## ПАСПОРТ ДОСТУПНОСТИ объекта социальной инфраструктуры (ОСИ)

муниципального бюджетного дошкольного образовательного учреждения  
детский сад комбинированного вида №89 «Крепыш»

**АКТ ОБСЛЕДОВАНИЯ**  
**объекта социальной инфраструктуры**  
**К ПАСПОРТУ ДОСТУПНОСТИ ОСИ**  
**муниципального бюджетного дошкольного образовательного учреждения детский сад**  
**комбинированного вида №89 «Крепыш»**

План 1 этажа  
МБДОУ № 89 «Крепыш»

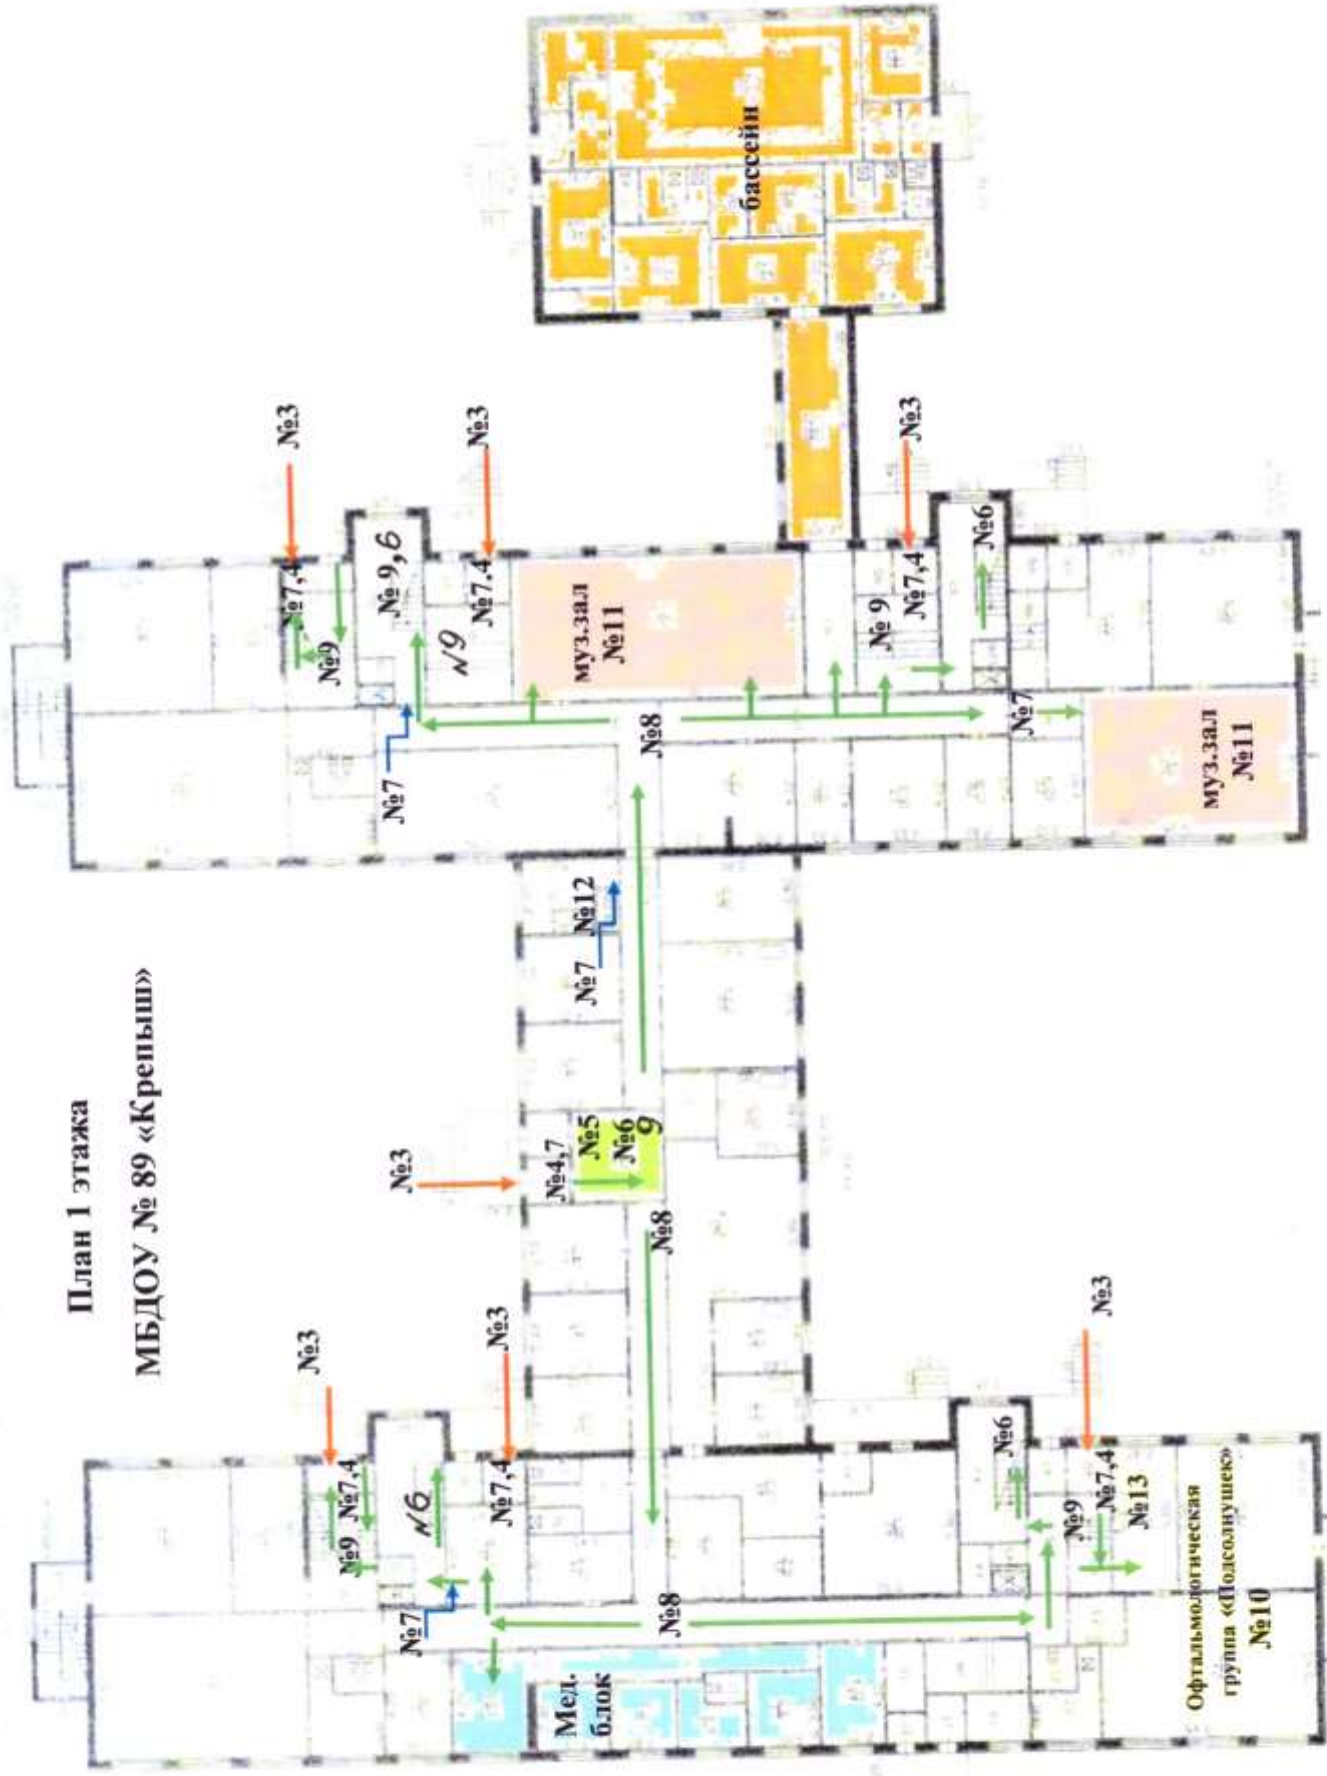
2.1	Лестница (центральная, входы в крыло групп)	есть	№3	№ 8,9,10, 11,12, 13,14	<p>Отсутствуют дополнительные перила разделительные поручни.</p> <p>Отсутствует предупредительная тактильная полоса за 0.8 м перед лестничным маршем;</p> <p>Отсутствует контрастное или фактурное выделение первой и последней ступеней лестничного марша;</p> <p>Отсутствует безопасное удлинение поручней, выступающие за лестницу на 30 см;</p> <p>Отсутствует закругление лестничных ступеней радиусом 0,05 м;</p> <p>Отсутствует</p>	С, К, О	<p>Выполнить ремонт ступеней, окрасить 1 и последнюю ступени контрастной краской, установить дополнительные перила и разделительные поручни.</p>	Текущий ремонт

2.2	Пандус (наружный)	нет	-	-	Отсутствует	С, К, О	Оборудовать пандус	Капитальный ремонт
2.3	Входная площадка (центральная, входы в крыло групп)	есть	№3	№ 8, 9,10, 11,12, 13,14	<p>Глубина площадки меньше нормативной.</p> <p>Отсутствуют дренажные и водоотводные решетки.</p> <p>Отсутствует подогрев.</p> <p>Отсутствует информационное табло.</p> <p>Не доступна кнопка вызова, нет звукового маяка.</p>	С, К, О	<p>Изменить геометрию площадки.</p> <p>Установить подогрев, дренажные решетки</p> <p>Установить информационное табло.</p>	Капитальный ремонт

2.4	Дверь (входная)	есть	№3	№ 8, 9,10, 11,12, 13,14	<p>Отсутствуют фиксаторы в положении «Открыто», «Закрыто».</p> <p>Отсутствует доводчик с 5-ти секундной задержкой.</p> <p>Порог высотой более 1,4 см</p> <p>Отсутствие смотровой панели на дверном полотне, опознавательных</p>	С, К, О	<p>Замена дверного блока с фиксатором, доводчиком.</p> <p>Установка кнопки вызова на высоту 80 см, звукового маяка, опознавательных знаков.</p>	Текущий ремонт

знаков. Ширина двери менее 1,2 м			
2.5	Тамбур	Есть	№ 4	№ 15-22	Ширина тамбура менее 2,2 м. Покрытие пола скользит при намокании. Отсутствуют дренажные решетки. Отсутствие информирующих элементов.	С, К, О	Перепланировка тамбура. Замена покрытия пола с установкой дренажной решетки. Установка мнемосхемы.	Капитальный ремонт
	ОБЩИЕ требования к зоне				Отсутствие информирующих элементов, «маяковых» ступеней, дополнительных разделительных поручней, перил, мнемосхемы, звукового маяка. Стесненные условия лестничной площадки и тамбура. Скользкое покрытие пола, отсутствие подогрева пола и дренажных решеток. Переговорное устройство установлено на недоступной высоте. Отсутствие пандуса.	Все	Выполнить ремонт ступеней, окрасить 1 и последнюю ступени контрастной краской, установить дополнительные перила и разделительные поручни. Оборудовать пандус Изменить геометрию площадки. Установить подогрев, дренажные решетки Установить информационное табло. Замена дверного блока с фиксатором, доводчиком. Установка кнопки вызова на высоту 80 см, звукового маяка, опознавательных знаков. Перепланировка тамбура. Замена покрытия пола с установкой дренажной решетки. Установка мнемосхемы	Капитальный ремонт

3.1	Коридор (зона ожидания)	есть	№5	№23	Отсутствует акустическая, тактильная и визуальная информация, поручни вдоль стен.	С, К, О	Установка тактильных и визуальных направляющих, информационных табло, поручней вдоль стен.	Текущий ремонт

3.2	Лестница (внутри здания)	есть	№6	№ 24-31	<p>Лестница в вестибюле не оборудована перилами и разделительными дополнительными поручнями.</p> <p>Отсутствует предупредительная тактильная полоса за 0.6 м перед лестничным маршем;</p> <p>Отсутствует контрастное ли фактурное выделение первой и последней ступеней лестничного марша;</p> <p>Отсутствует безопасное удлинение поручней, выступающие за лестницу на 30 см;</p> <p>Отсутствует закругление лестничных ступеней радиусом 0,05 м;</p> <p>Отсутствует дополнительный поручень с двух сторон на высоте 0,5 м;</p>	С, К, О	<p>Выполнить покрытие лестничных маршей с «маяковыми» ступенями.</p> <p>Оборудовать лестницу перилами и разделительными дополнительными поручнями, откидным пандусом.</p> <p>Выполнить тактильные напольные указатели перед лестницей.</p>	Капитальный ремонт

3.3	Дверь	Есть	№7	№32-35	Ширина дверного проема менее 90 см, информирующие обозначения, дублированные рельефными знаками.	Все	Замена дверного блока с расширением дверного проёма.  Установить информирующие обозначения, дублированные рельефными знаками.	Капитальный ремонт

3.4	Пути эвакуации (в т.ч. зоны безопасности)	Есть	№ 8	№36-41	Отсутствуют поручни, тактильная информация.  Ширина пути движения в чистоте при встречном движении менее 1,8 м.  отсутствует зона безопасности, оборудованная селекторной связью.	все	Оборудовать поручнями, тактильными направляющими.	Текущий ремонт. Альтернативная форма обслуживания инвалидов - колясочников.

3.5	Лестница (внутри здания) по путям к эвакуационному выходу	Есть	№ 9	№22, 24, 25, 26, 33, 35	Отсутствует предупредительная тактильная полоса за 0.6 м перед лестничным маршем;  Отсутствует контрастное ли фактурное выделение первой и последней ступеней лестничного марша;  Отсутствует безопасное удлинение поручней, выступающие за лестницу на 30 см;  Отсутствует закругление лестничных ступеней радиусом 0,05 м;  Отсутствует дополнительный поручень с двух сторон на высоте 0,5 м;  Отсутствует бортик высотой 0,2 м с боковой стороны ступени, не прилегающей к стене;	все	Выполнить тактильные напольные указатели перед лестницей.  Устроить «маяковые» ступени. Заменить поручни.  Оборудовать откидным пандусом	Текущий ремонт. Альтернативная форма обслуживания инвалидов - колясочников.

муз.зал №11

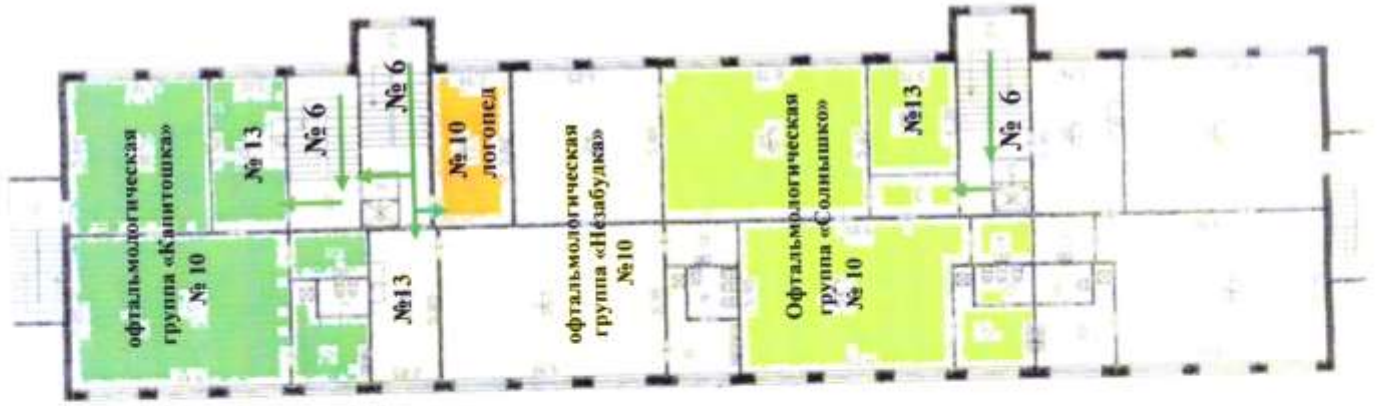
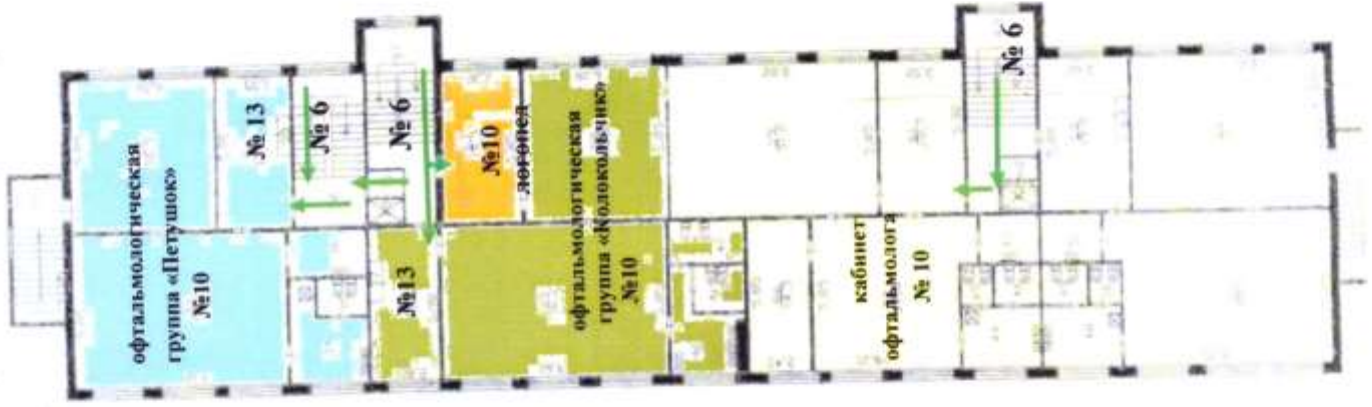
4.2	Зальная форма обслуживания (музыкальный)	Есть	№11	№45, 50,51	<p>Высота порогов более 1,4 см. Требуется замена покрытия пола.</p> <p>Ширина дверного проема менее 0,9 м;</p> <p>Отсутствуют тактильные таблички, обозначающие помещения.</p> <p>Отсутствуют фиксаторы в положении «Открыто», «Закрыто»</p>	С,К,О	<p>Замена дверного блока с расширением дверного проёма.</p> <p>Установить информирующие обозначения, дублированные рельефными знаками.</p> <p>Заменить покрытие пола.</p>	Текущий ремонт.

№ 14 ПУТИ ДВИЖЕНИЯ К ОБЪЕКТУ (от остановки общественного транспорта)

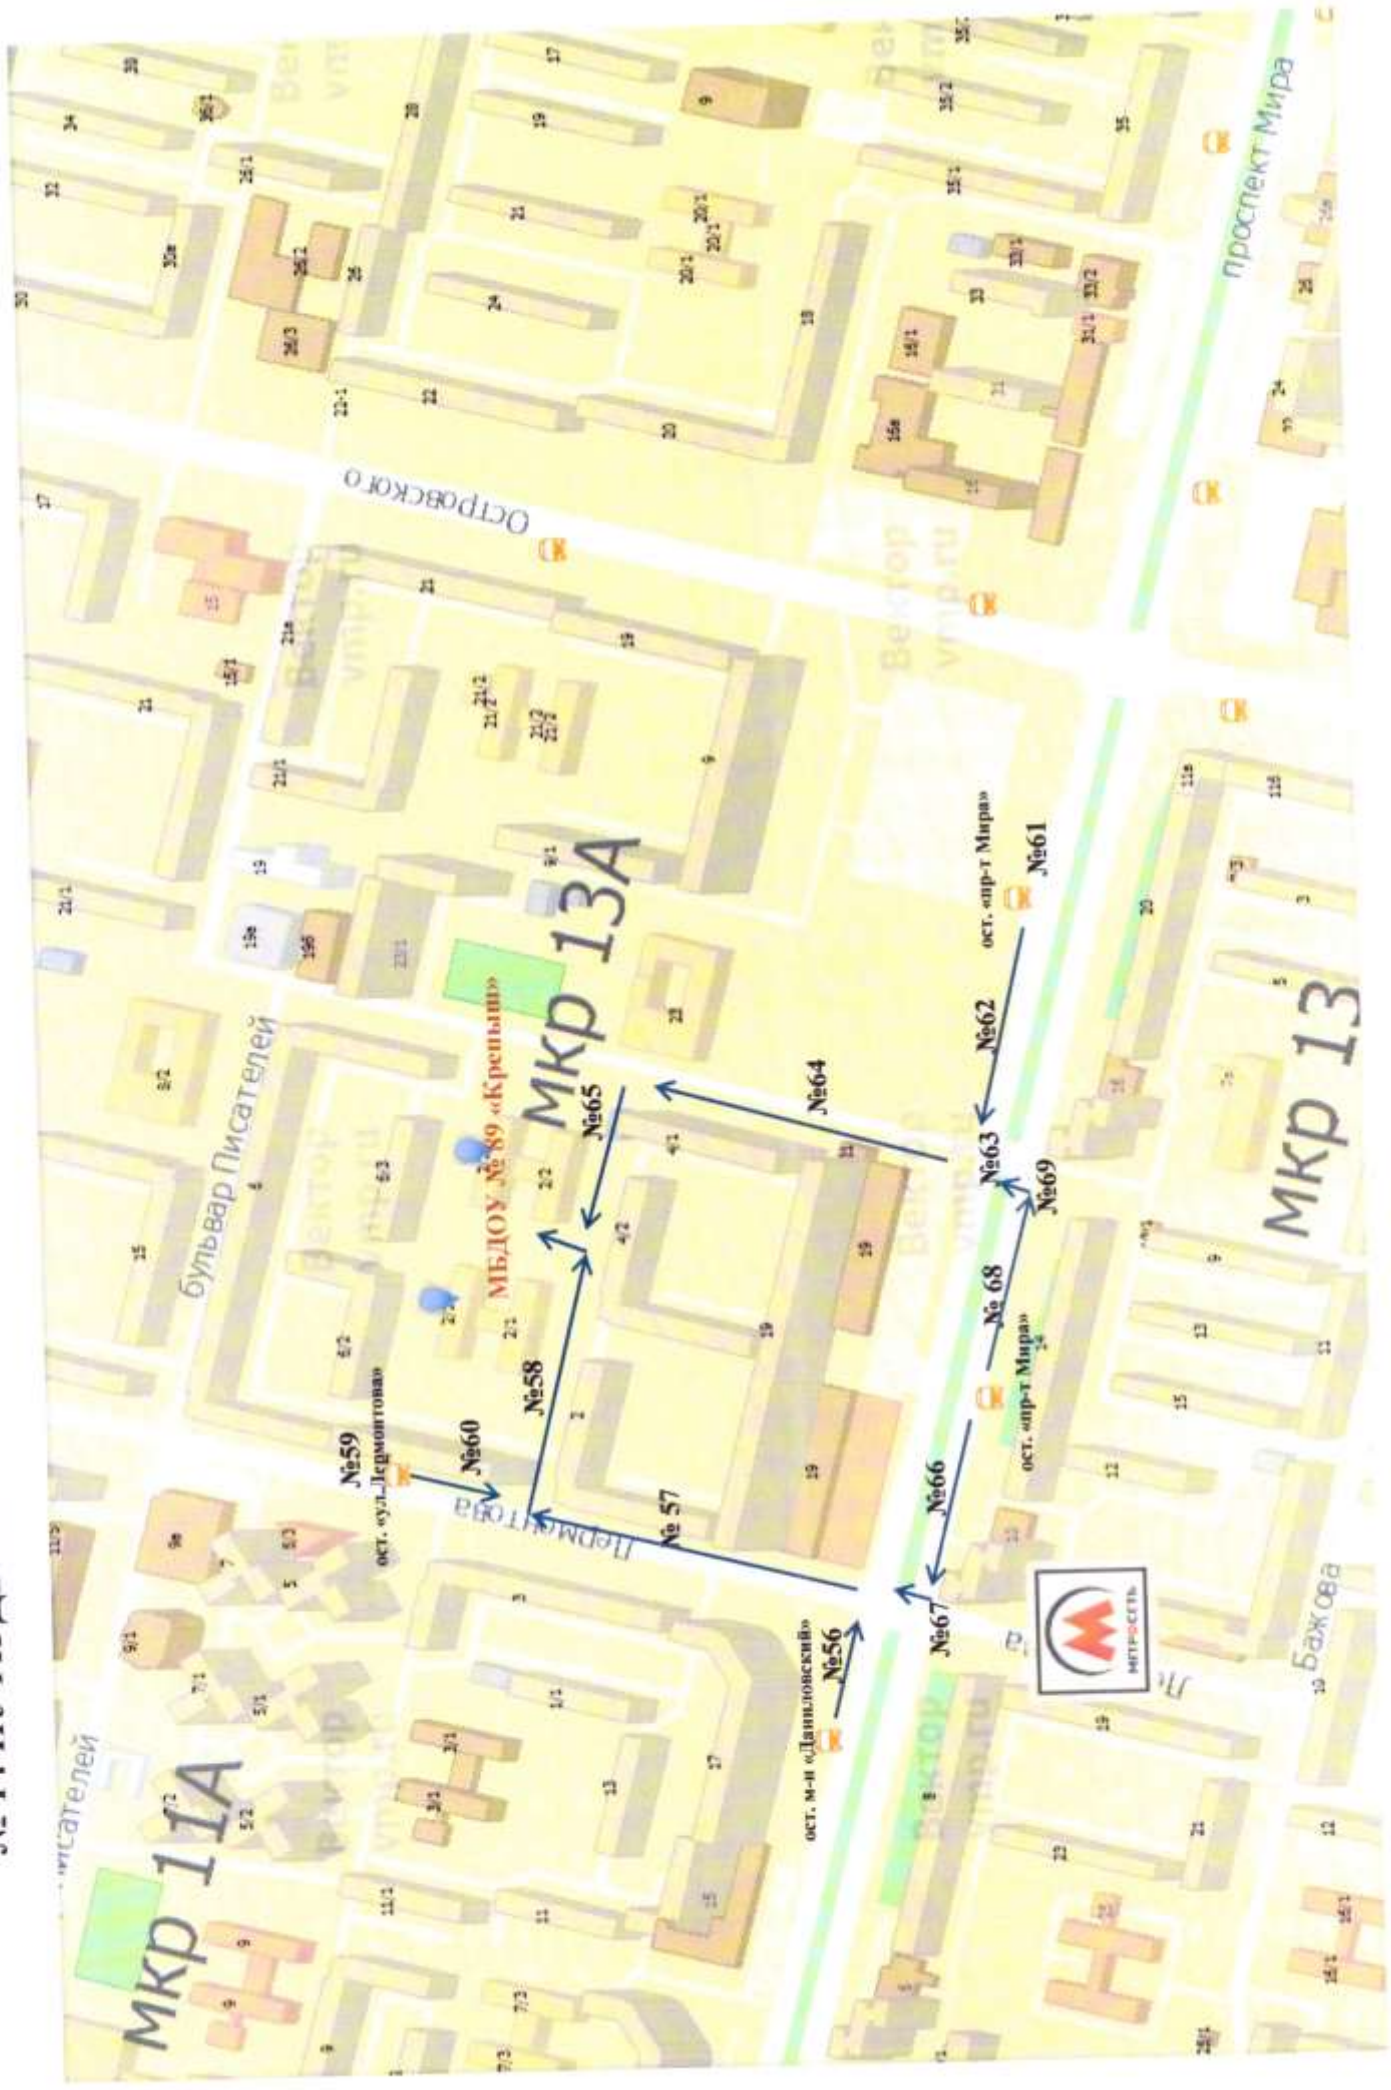
1.2	Путь (пути) движения на территории	есть	№2	№ 4,5,6,7	Отсутствие информационной поддержки.  Частично не асфальтирована территория.  Частично разрушен бордюрный камень.  Отсутствуют тактильные наземные указатели изменения профиля рельефа и направления движения.	все	Обеспечить информационной поддержкой на всем пути следования, в т.ч. устройство тактильных средств на пешеходных путях.  Восстановить бордюрный камень в местах пересечения тротуара с озелененными площадками.	Текущий ремонт, благоустройство территории
